Dodatek č. 1 ke Smlouvě o dílo na stavební práce

Smluvní strany uzavřely dne 03.09.2019 smlouvu o dílo (dále jen „**Smlouva**“) na plnění veřejné zakázky s názvem „**III/00516, III/00512 a III/0057 Jinočany, oprava silnic**“.

102 / 2

Změnový list

VÝNĚS ZÁBRADÍ PROPUSTKU - km 1,047 90

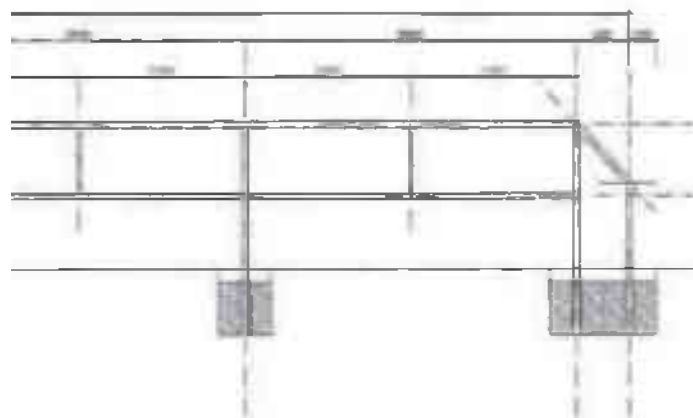
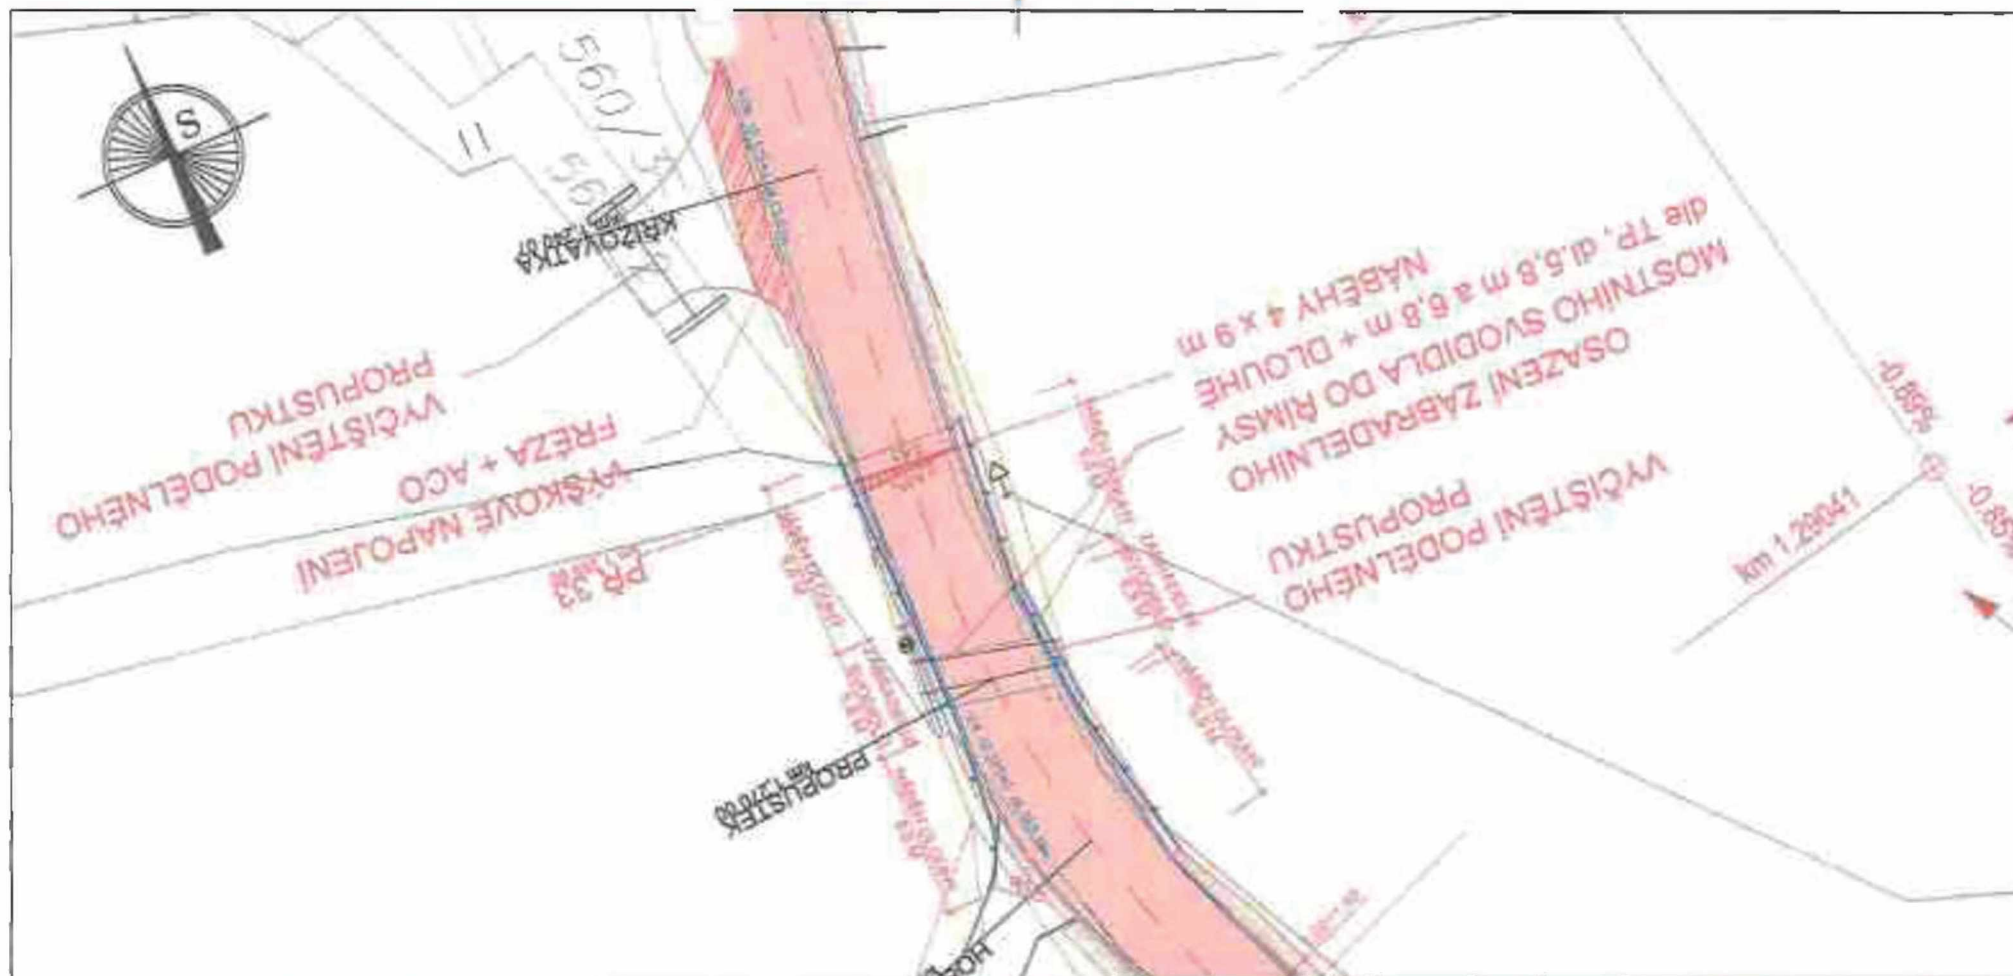
2) Při provádění propustku dle PD v km 1047,90 bylo v místě vstupu nainstalováno plynové zařízení, které bránilo v dokončení propustku do délky a zpevnění žela vtoku lomovým kamenem. Trasa plynu se nalézá v místě vstupu do propustku, bez jeho přeložení nelze zcela dokončit vybudovaný propustek. Plynové potrubí vadí i výškově, protože je zhruba v polovině profilu propustku. Je proto nutná jeho přeložka, neboť je v těsné blízkosti vlastní komunikace, viz zápis ve Stavebním deníku str. 2374, 2375. Původně se plynové zařízení považovalo za připojku, ale následně bylo zjištěno, že se jedná o hlavní řád k přílehlým nemovitostem viz Zápis ze 14. kontrolního dne ze dne 7.7.2020, odst. 10/1 (doklad 10). Změna se týká položek: 103.

3) Po vybudování propustku v km 1047,90, odtokového příkopu a odstranění stávajícího porostu u propustku v km 1270,00, bylo na KD konstatováno viz Zápis ze 14. kontrolního dne ze dne 7.7.2020 (doklad 10), že v těchto místech hrozí nebezpečí pádu. Z důvodu zajištění bezpečnosti bylo dohodnuto, že stávající propustky v km 1047,90 a km 1270,00 budou osazeny trubkovým zábradlím dle TP 186, viz výkres zábradlí (doklad 14, 15, 16, 17, 18, 19) a fotodokumentace (doklad 20). Změna se týká položek: 104.

I. USEK - ZPŮSOB OPRAVY 1

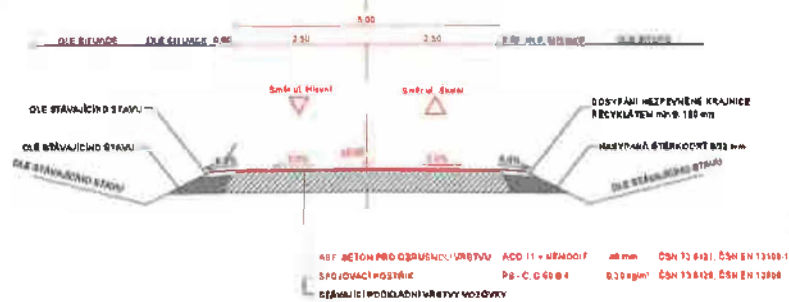
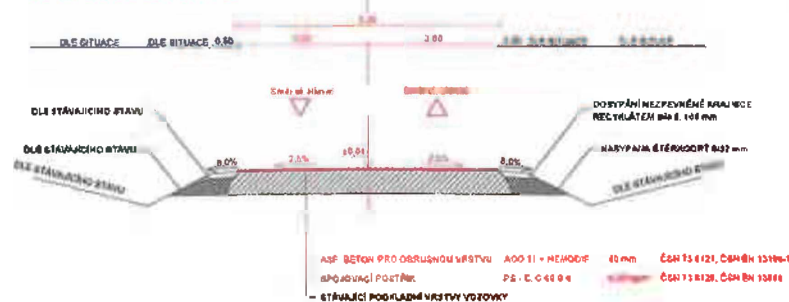
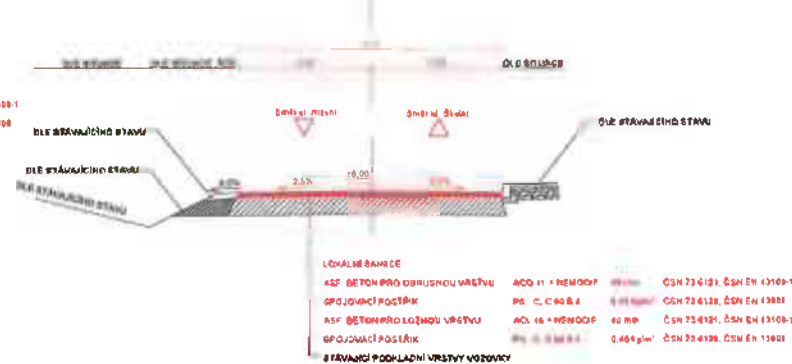
Obec požaduje opravu této komunikace.

Na základě místního šetření za účasti zástupců obce, investora (KSUS) a zhotovitele (PORR a.s., Silnice Group s.r.o.) byl stanoven rozsah oprav této komunikace.

S ohledem na současný stav je nutno řešit opravu do konce letošního roku.
